Modulo per la presentazione delle osservazioni per i piani/programmi/progetti sottoposti a procedimenti di valutazione ambientale di competenza statale

Progetto di fattibilità tecnico economica della Circonvallazione Ferroviaria di Trento Lotto 3A

TESTO DELL' OSSERVAZIONE

La seguente immagine rappresenta le sorgenti da noi considerate (allegato 4)

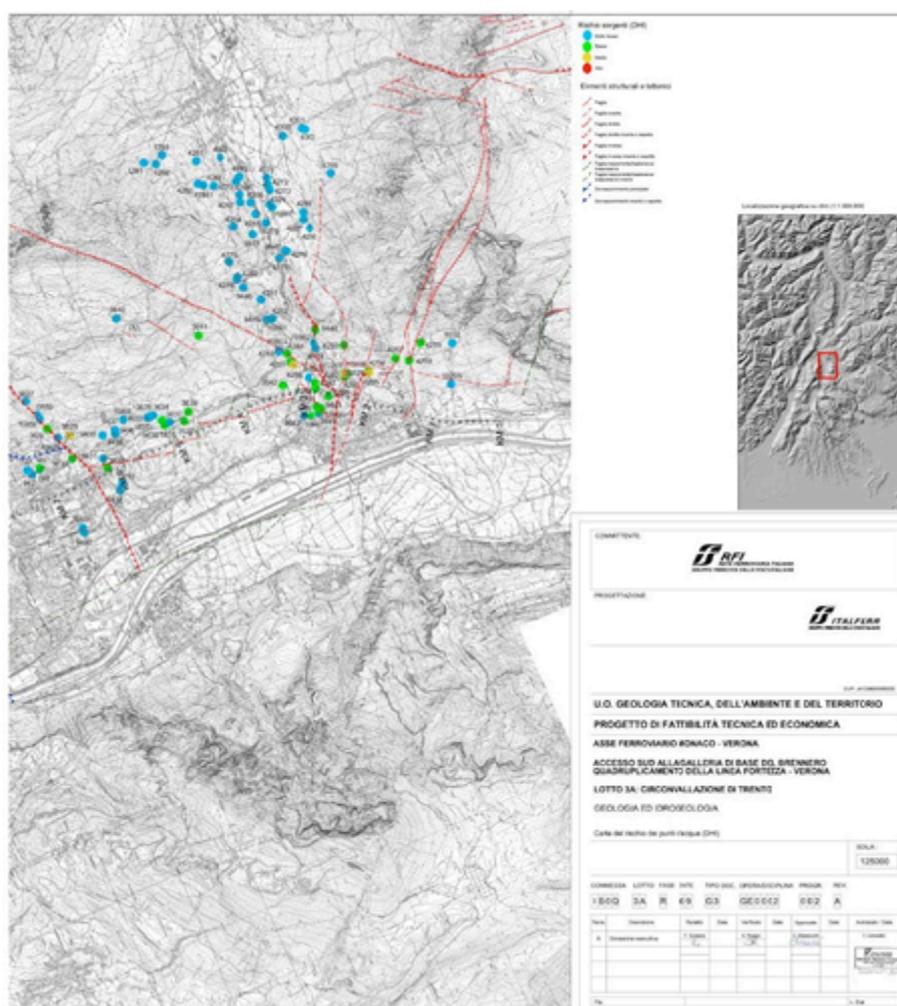
In questa tabella vengono indicati il numero di sorgenti nelle diverse classi di Rischio calcolate da RFI (colonna 2) e il numero di sorgenti presente nelle diverse classi di rischio ricalcolato da noi.

La presenza di queste diversità risulta ancora più preoccupante nell'ottica di una diversa finalità di lettura dei dati: da una parte la visione della realizzazione di uno dei tanti tasselli per
